改善箇所説明図

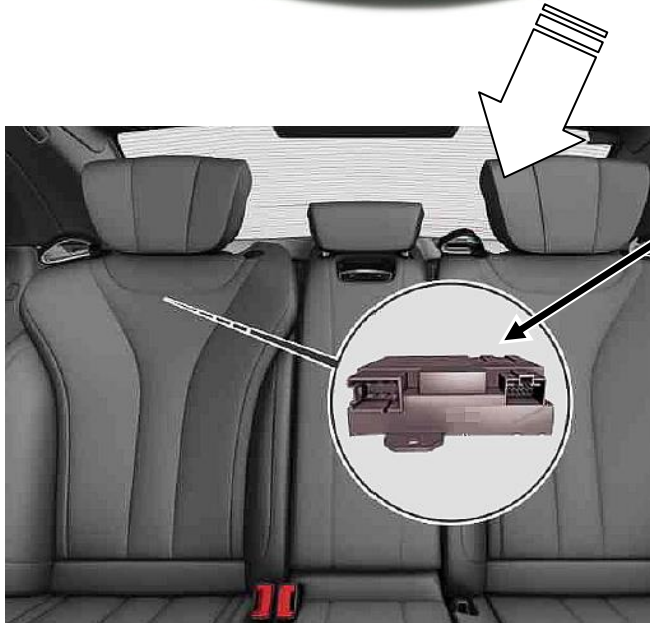
基準不適合箇所

燃料ポンプ
コントロールユニット

燃料ポンプにおいて、当該ポンプを制御する燃料ポンプコントロールユニットのプログラムが不適切なため、モータ走行からエンジン走行に切り替わる際、燃料ポンプが作動しないことがある。そのため、エンジンが始動せず、走行不能に至るおそれがある。

全車両、燃料ポンプコントロールユニットのプログラムを書き換える。
